Oggetto: [ID: 10225] Procedura di Valutazione di impatto ambientale (V.I.A.), ex art. 23 del D. Lgs. 152/2006, e s.m.i., relativa al progetto di impianto agri-voltaico per la produzione energetica e agricola denominato "GR_SCANU", nel Comune di Guspini, nella Provincia del Sud Sardegna, della potenza di 25,142 MWp integrato con sistema di accumulo della capacità di 33,024 MWh e relative opere di connessione alla R.T.N. **Proponente: Grenergy Rinnovabili 4 S.r.l. Autorità Competente: Ministero dell' Ambiente e della Sicurezza Energetica (M.A.S.E.). Trasmissione osservazioni**

[ID: 10225] Procedura di Valutazione di Impatto Ambientale (V.I.A.), ex art. 23 del D.Lgs. 152/2006, e s.m.i., relativa al progetto di impianto agri-voltaico per la produzione energetica e agricola denominato "GR_SCANU", nel Comune di Guspini, Provincia del Sud Sardegna, della potenza di 25,142 MW_p, integrato con sistema di accumulo della capacità di 33,024 MWh e relative opere di connessione alla R.T.N. Proponente: Grenergy Rinnovabili 4 S.r.l. Autorità Competente: Ministero dell'Ambiente e della Sicurezza Energetica (M.A.S.E.). Richiesta contributi istruttori.

OGGETTO: [ID: 10225] Procedura di Valutazione

ALLEGATO 01 – INTERFERENZE OPERE SIMR – CAVIDOTTI INTERRATI

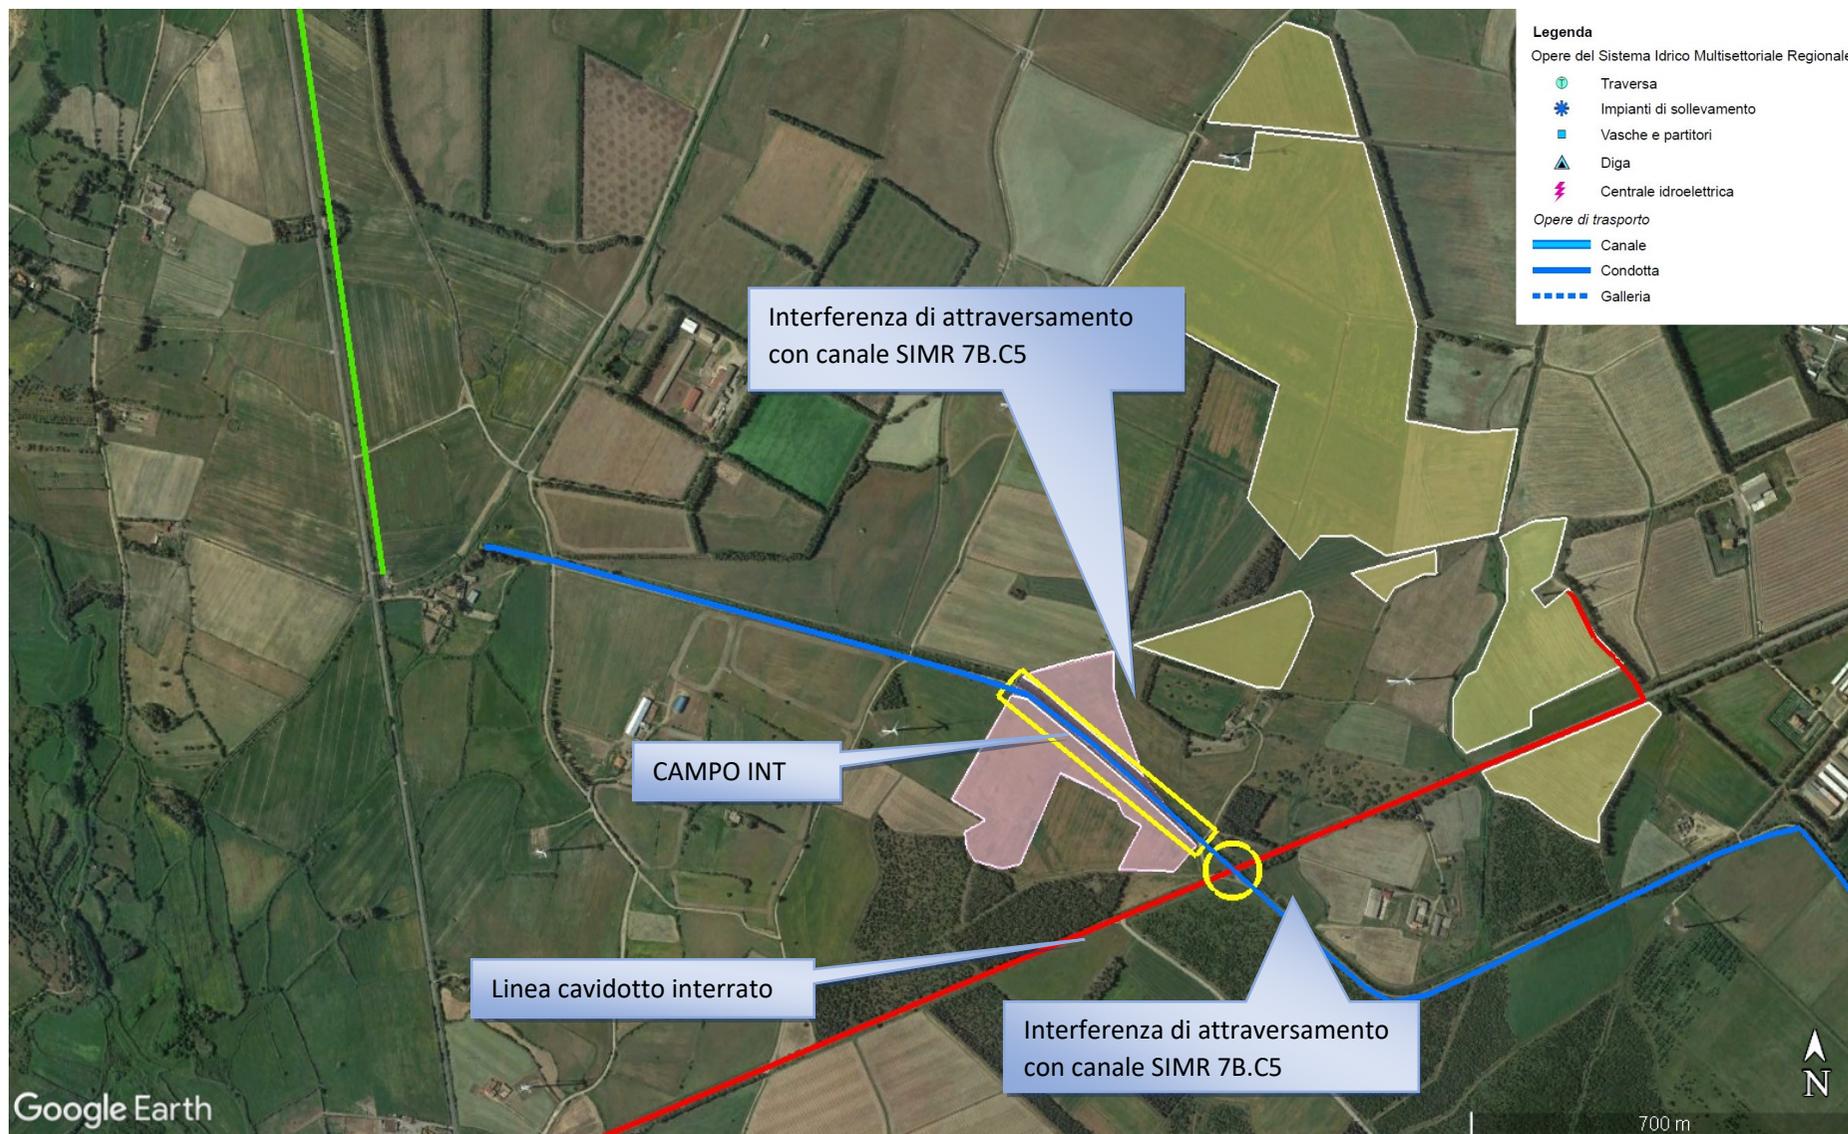
- 3) con riferimento alla schematizzazione Allegato 01 si rileva che l'andamento del tracciato del canale codificato SIMR 7B.C5, risulta in parte ricompreso nel campo agrivoltaico identificato come CAMPO INT;

- 4) nella documentazione di progetto, nonostante tale interferenza sia stata censita, non si rinviene alcun elaborato che illustri nel dettaglio e in maniera esaustiva:

- a) lo sviluppo planimetrico dei cavidotti e/o delle condutture interrato di collegamento tra le parti di impianto nel CAMPO INT e le modalità di realizzazione degli eventuali parallelismi e/o degli attraversamenti del sedime demaniale;

- b) lo sviluppo planimetrico della viabilità di servizio, in particolare nelle immediate adiacenze del canale, con evidenza degli eventuali punti di attraversamento e delle modalità di realizzazione degli stessi

- c) le modalità di accesso alle porzioni del sedime demaniale, coinvolte dall'intervento in oggetto, da parte del personale e dei mezzi dell'ENAS, ovvero dei soggetti da questo incaricati, per l'esecuzione delle attività di gestione, regolazione e controllo della condotta SIMR, e per l'esecuzione degli interventi di manutenzione ordinaria e/o straordinaria senza pregiudizio alcuno né aggravio di costi per l'ENAS.

- 1) relazione tecnica dedicata alle interferenze dei lavori con le opere del SIMR, illustrativa delle modalità di risoluzione delle interferenze e delle soluzioni tecnologiche adottate. Queste dovranno essere compatibili con le modalità standard adottate dall'ENAS per la risoluzione delle interferenze originate da attraversamenti e/o parallelismi, in particolare dovrà essere assicurata la coerenza con gli schemi tipo allegati (allegato 01);

- 2) elaborati grafici di dettaglio (planimetrie, sezioni, profili, particolari costruttivi) in numero tale da fornire un'adeguata descrizione delle soluzioni tecnologiche e costruttive proposte, sviluppati in adeguata scala di rappresentazione e debitamente quotati, dai quali sia possibile desumere ingombri, dimensioni spessori, altezze dei manufatti e degli elementi di impianto nonché i reciproci rapporti spaziali tra le opere interferenti e le opere del SIMR.

ALLEGATO 01 – INTERFERENZE OPERE SIMR – CAVIDOTTI INTERRATI

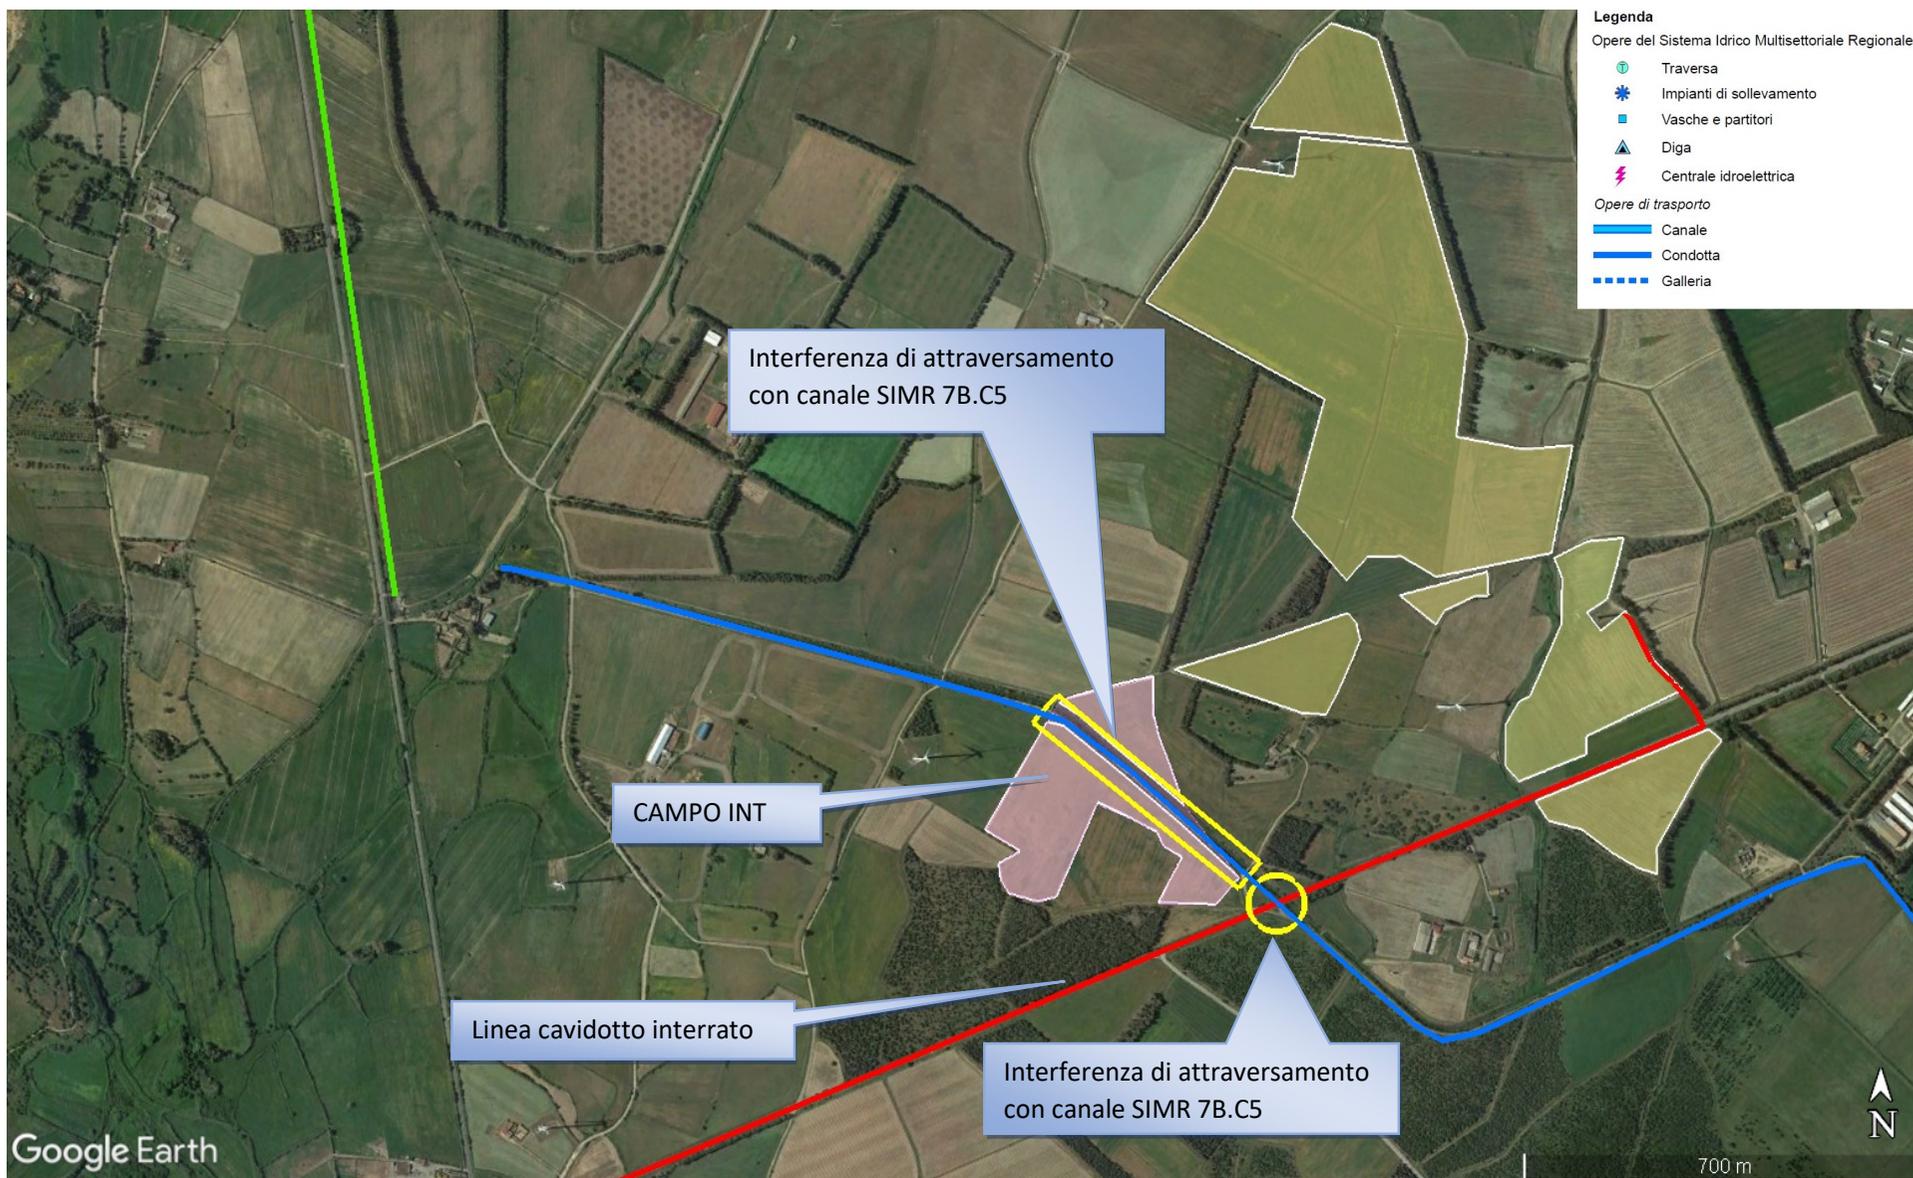
- 3) con riferimento alla schematizzazione Allegato 01 si rileva che l'andamento del tracciato del canale codificato SIMR 7B.C5, risulta in parte ricompreso nel campo agrivoltaico identificato come CAMPO INT;

- 4) nella documentazione di progetto, nonostante tale interferenza sia riscontrata, non si rinviene alcun elaborato di dettaglio che illustri nel dettaglio e in maniera esaustiva:

- a) lo sviluppo planimetrico dei cavidotti e/o delle condutture interrato di collegamento tra le parti di impianto nel CAMPO INT e le modalità di realizzazione degli eventuali parallelismi e/o degli attraversamenti del sedime demaniale;

- b) lo sviluppo planimetrico della viabilità di servizio, in particolare nelle immediate adiacenze del canale, con evidenza degli eventuali punti di attraversamento e delle modalità di realizzazione degli stessi

- d) le modalità di smaltimento delle portate, che originano da interventi di manutenzione ordinaria o straordinaria necessari per garantire la continuità e il regolare esercizio del canale SIMR 7B.C5, durante la fase di realizzazione dell'impianto e durante la sua vita utile;

- e) le modalità di accesso alle porzioni del sedime demaniale, coinvolte dall'intervento in oggetto, da parte del personale e dei mezzi dell'ENAS, ovvero dei soggetti da questo incaricati, per l'esecuzione delle attività di gestione, regolazione e controllo della condotta SIMR, e per l'esecuzione degli interventi di manutenzione ordinaria e/o straordinaria senza pregiudizio alcuno né aggravio di costi per l'ENAS.

- 1) relazione tecnica dedicata alle interferenze dei lavori con le opere del SIMR, illustrativa delle modalità di risoluzione delle interferenze e delle soluzioni tecnologiche adottate. Queste dovranno essere compatibili con le modalità standard adottate dall'ENAS per la risoluzione delle interferenze originate da attraversamenti e/o parallelismi, in particolare dovrà essere assicurata la coerenza con gli schemi tipo allegati (allegato 01);

- 2) elaborati grafici di dettaglio (planimetrie, sezioni, profili, particolari costruttivi) in numero tale da fornire un'adeguata descrizione delle soluzioni tecnologiche e costruttive proposte, sviluppati in adeguata scala di rappresentazione e debitamente quotati, dai quali sia possibile desumere ingombri, dimensioni spessori, altezze dei manufatti e degli elementi di impianto nonché i reciproci rapporti spaziali tra le opere interferenti e le opere del SIMR.
